ご意見の内容及びご意見に対するご回答

意見提出元：匿名2

図1: TMNを参照したスマートメーターのアーキテクチャ

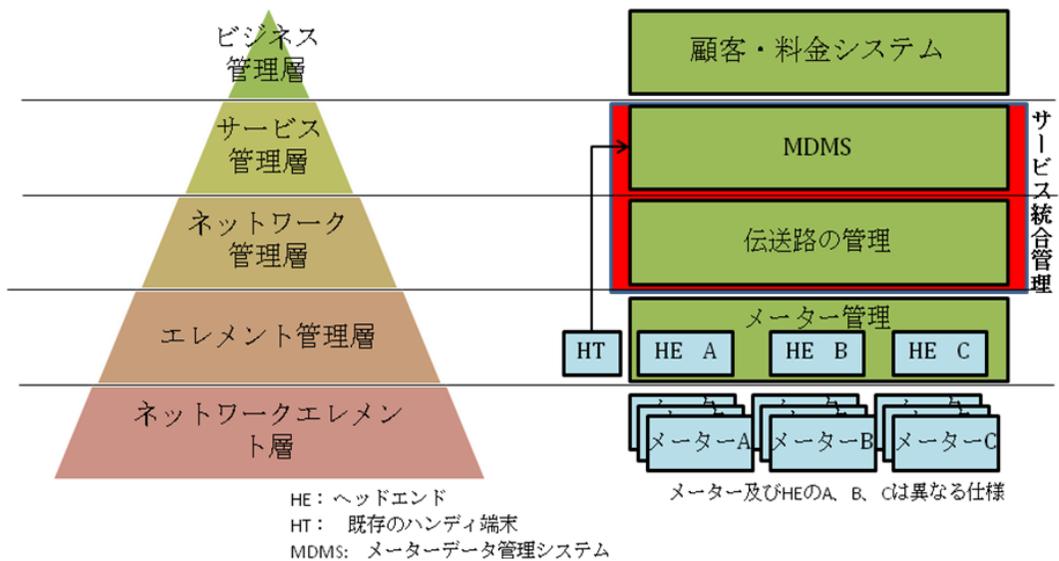
したがって、スマートメーターの初期サービスである自動検針においても、TMNを参照した階層別アーキテクチャをとることは、最終的に200万台規模のスマートメーター実装に対してもスケラブルな運用を確保し、サービス品質を担保しながら、イノベーションをいち早く取り入れ、コストを抑制するうえで非常に重要であると考えます。

以下に、TMNを参照したスマートメーター管理アーキテクチャを解説します。

ネットワークエレメント層は、主にスマートメーターで構成されます。スマートメーターには地域や技術革新によって複数のメーカーや方式が採用される可能性があります。エレメント管理層は、メーターを束ね、基礎的な管理運用を行うヘッドエンドと呼ばれる装置で構成されます。

また、メーター、ヘッドエンド間のやり取りはIEC DLMS/COSEMやANSI C12.19に準拠し、ヘッドエンドとMDMS間のデータはCIMモデルを参照し、マルチベンダー対応として実装されるのが標準的です。これらの各標準は、以下の略語となります。

エレメント管理層が必要な理由には、以下が挙げられます。

- a) MDMSの大規模改修の必要なしに最新テクノロジーへ追従することが可能
- b) スケールアウトする際のコストの最小化
- c) 複数ベンダーのメーター、複数バージョンのメーターに対応
- d) 将来的に、EV充電器、HEMS、BEMS、発電装置、エコキュート等をエレメント層に追加して統合管理することによるサービスのイノベーション

No	該当箇所	ご意見の内容	ご回答
1	スマートメーターリング関連システム全般	<p><意見内容、理由></p> <p>1. スマートメーターリング関連アーキテクチャの課題</p> <p>「スマートメーター通信機能基本仕様」によれば、大きく分けてスマートメーター、伝送路、およびMDMSの3つからシステムが構成されていますが、スマートメーターを使って実現しようとする目的(サービス)が具体的に示されていないように見受けられます。目的を以下のとおり仮定したうえで、意見を申し述べます。</p> <p>(1) 将来にわたる、貴社の営業・料金業務コスト、システムの管理・運用に係るコストの低減</p> <p>(2) 貴社のデマンド・レスポンス等の需要家向けサービスを多様化・高度化し、エネルギーサービスのイノベーションの促進</p> <p>(3) 貴社の顧客サービスの多様化を通じた、貴社自身による主体的な再建</p> <p>(4) ひいては貴社のイノベーションをさきがけとした国際競争力のあるエネルギーサービス産業の育成</p> <p>スマートメーターや通信方式の仕様等、それぞれの要素自体の詳細個別検討は必要な作業ではあります。しかし、スマートメーターリング関連システム全般の計画にあたっては、まずビジネス目的を明示し、次にその目標を達成するための機能及び非機能要件の定義を行い、そのうえで要件を満たすシステム全体のアーキテクチャを検討し、最後にシステム構築およびその後の運用や拡張を踏まえて要素の個別検討を行ってシステム全体の最適化を図ることが重要なステップです。</p> <p>貴社は2000万台規模のスマートメーターを展開される計画と承知しておりますので、特に、大量のスマートメーターを管理するためのスケーラブルな(規模の拡大に円滑に対応でき</p>	<p>いただいたシステム全般についてのご意見は、システム全体のトータルコスト低減などの観点から、通信方式の選定評価やシステム設計時の参考とさせていただきます。</p>
